MODIFICATION BULLETIN / *BULLETIN DE MODIFICATION* N°802

Modification of the Bill Of Materials of UTS plug series

Replacement of the wavy washer by a gasket

Front view of the current version
Vue de face de la version actuelle

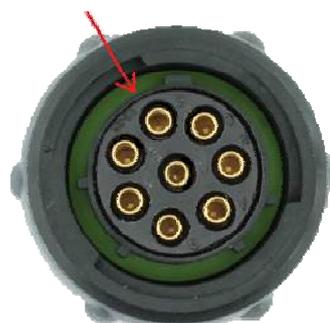
The wavy washer is replaced by a green gasket for all plug connectors UTS6 with or without backshell, with or without overmold for all sizes: 10, 12 and 14.

Wavy washer

Gasket
